## SERVICE INFO – INA 0018

# Utskiftning av spennrulle 531 0069 10 og 531 0071 10 med 531 0250 10

Renault	Espace, Fuego, Master, Trafic, 18, 20, 21, 25, 30
Jeep	Cherokee, Comanche
Motor:	J8S 2.1 D, 2.1 TD
LuK AS nr.:	531 0250 10
OE-Nr.:	77 00 871 169 77 00 852 114 (erstattet) 77 00 722 452 (erstattet)

Figur 1: Visning over utskiftningen

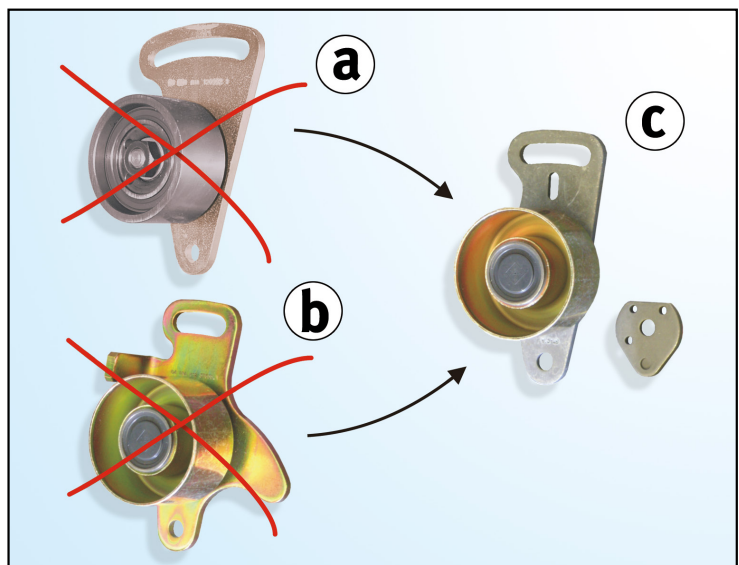
De to spennrullene 531 0069 10 og 531 0071 10 er ikke lenger tilgjengelig, og har blitt erstattet av spennrullen 531 0250 10 (se Fig. 1).

- a) Spennrulle 531 0071 10
- b) Spennrulle 531 0069 10
- c) Spennrulle 531 0250 10

### Spennrullen 531 0250 10 er i to deler:

- Spennrulle med bunnplate
- Avstandsplate
